PROJET GLOBAL CIGÉO - TRANCHE DE TRAVAUX DR0
DOSSIER D'ENQUÊTE PUBLIQUE UNIQUE

PIÈCE EPU4

Avis émis sur le projet et réponse de l'Andra

**ANNEXE –
MÉMOIRE EN RÉPONSE
À L'AVIS DE L'AUTORITÉ ENVIRONNEMENTALE**

Figure 5 : carte de la zone d'influence potentielle des installations vis-à-vis des captages d'eau potable. Source mémoire en réponse.

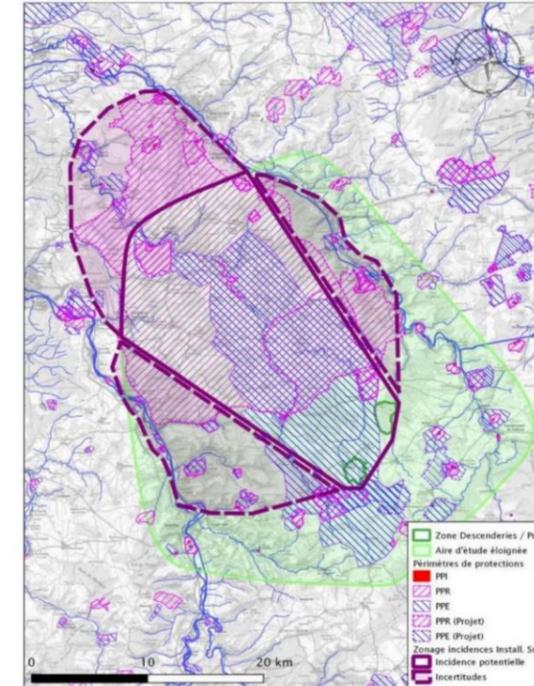
Recommandation 2021 : L'Ae recommande de produire la cartographie de l'aire potentielle d'influence des installations de surface et de la descenderie²⁰ sur les eaux souterraines.

La carte figure 5 est présente dans le mémoire en réponse mais n'a pas été retenue dans le chapitre sur l'état initial de l'étude d'impact. Ce dernier a cependant été modifié afin de fournir les explications nécessaires à la compréhension du fonctionnement des nappes sous l'influence des puits et de la descenderie.

Figure 6 : carte des variantes de la déviation de la D60/960. Source dossier.

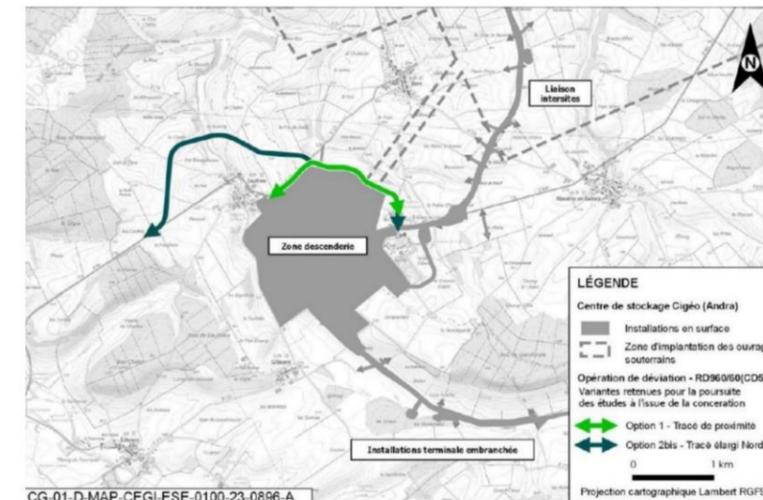
Le choix du tracé de la déviation de la route D60/960 a été arrêté après une concertation avec les élus, les agriculteurs et le public conduite par le conseil départemental du 31 janvier 2022 au 11 mars 2022. Il s'agit du tracé 2bis qui mixe l'option 1 au nord avec l'option 2 (cf. Figure 6). Les inventaires écologiques sont en cours afin de préciser l'état initial, évaluer les incidences et définir les mesures ERC.

Figure 7 : carte des failles observées ou supposées dans l'aire d'étude du site. Source dossier.

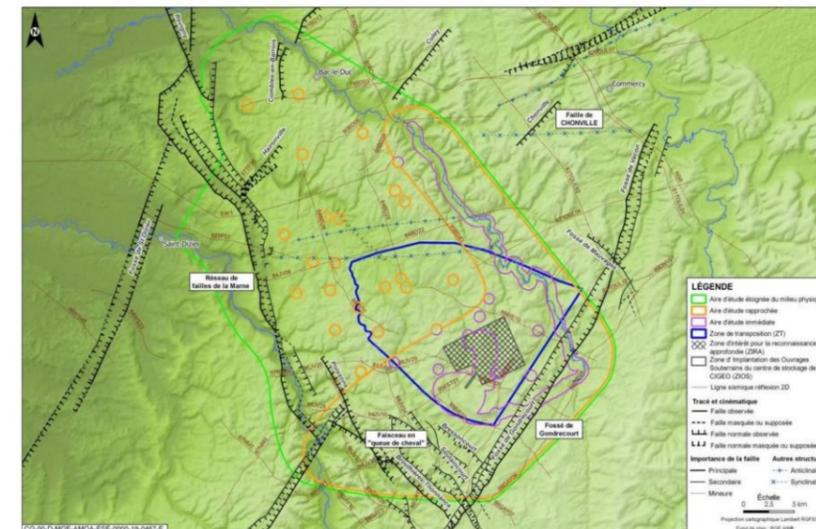
Le mémoire en réponse a repris sur ce sujet le texte de l'évaluation environnementale sans apporter de complément. La carte du contexte tectonique local présenté sur la figure 7 illustre les raisons qui ont conduit l'Ae à demander des précisions, le site se situant à proximité (1 à 3 km) du fossé de Gondrecourt alors même que des implantations quelques kilomètres plus au nord se situeraient dans une zone sans aucune faille connue ou suspectée.

L'avis 2024-00051 de l'IRSN, déjà cité, ne mentionne pas le fossé de Gondrecourt mais souligne la présence de failles d'orientation nord-sud, non représentées sur la figure 7, au nord des quartiers de stockage des colis HA et recommande de mettre en œuvre un programme de reconnaissance de ces structures avant creusement des galeries.

Sans remettre en cause la pertinence des modélisations réalisées par les géologues qui concluent à une absence de mouvements tectoniques depuis au moins 2 millions, voire 25 millions d'années, il conviendrait, pour que le public comprenne bien le choix d'implantation du site à proximité du fossé de Gondrecourt, de fournir les éléments détaillés des différentes options d'implantation du site au sein de la zone de transposition, notamment au regard du critère d'éloignement des failles géologiques.

L'Ae recommande de présenter les différents choix d'implantation de la zone de stockage au regard de l'éloignement des failles géologiques et de justifier à cet égard le choix du site.

Figure 10 : carte de dispersion du tritium autour de la cheminée de la zone des puits. Source : dossier.

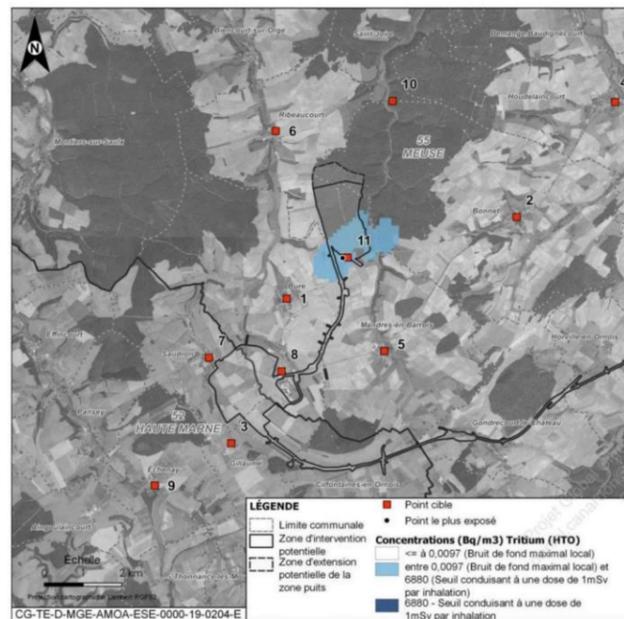
Les cartes ne comportent pas de représentation graduée des concentrations, celles concernant le krypton 85 et le carbone 14 ne sont pas mises à disposition du public. De plus, compte tenu de la proximité des villages et de la descenderie, bien que les émissions soient significativement plus faibles, il importe de modéliser également le panache de la cheminée de la descenderie et de le superposer au panache de la cheminée de la zone des puits.

La cartographie présentée en figure 2-20 illustre la concentration annuelle en tritium ajoutée dans l'air issue des rejets du centre de stockage Cigéo (zone descenderie et zone puits).

Figure 13 : doses maximales reçues en 24h en fonction de la distance à la descenderie pour le scénario de chute d'un emballage ouvert. Source dossier.

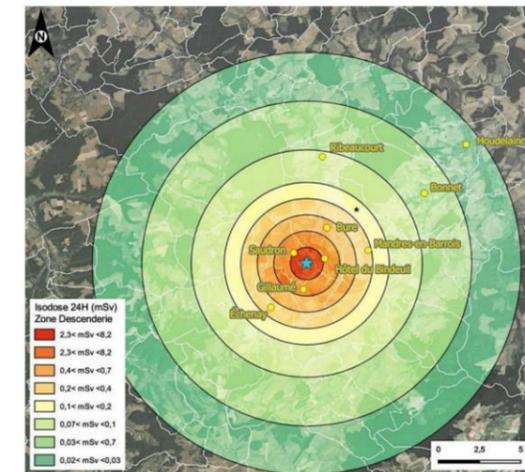
Les deux premiers scénarios aboutissent à des expositions maximales respectivement de 50 µSv et 1 µSv. Pour le troisième scénario, est estimée une exposition à un maximum de 8,2 mSv sur une période de 24 h, 2,3 mSv dans le village de Saudron, voir figure 3. Le dossier souligne que cette dose est inférieure à la valeur repère de 10 mSv. Le tableau explicitant les limites « acceptables » indique que cette dose se réfère à des situations accidentelles d'extension du dimensionnement, ce qui ne semble pas être le cas, ces situations impliquant des événements extérieurs comme de séismes. La dose « acceptable » sur 24 h pour des accidents de dimensionnement est de 1 mSv. Par ailleurs la durée de 24 h semble courte eu égard à la gravité de l'accident qui peut également avoir des conséquences pour le personnel, il convient d'explicitier comment l'Andra envisage l'arrêt des émissions dans un délai de 24 h.

L'Ae recommande d'expliciter le choix d'une dose maximale de 10 mSv pendant 24h comme référence pour une situation accidentelle sans cause externe.
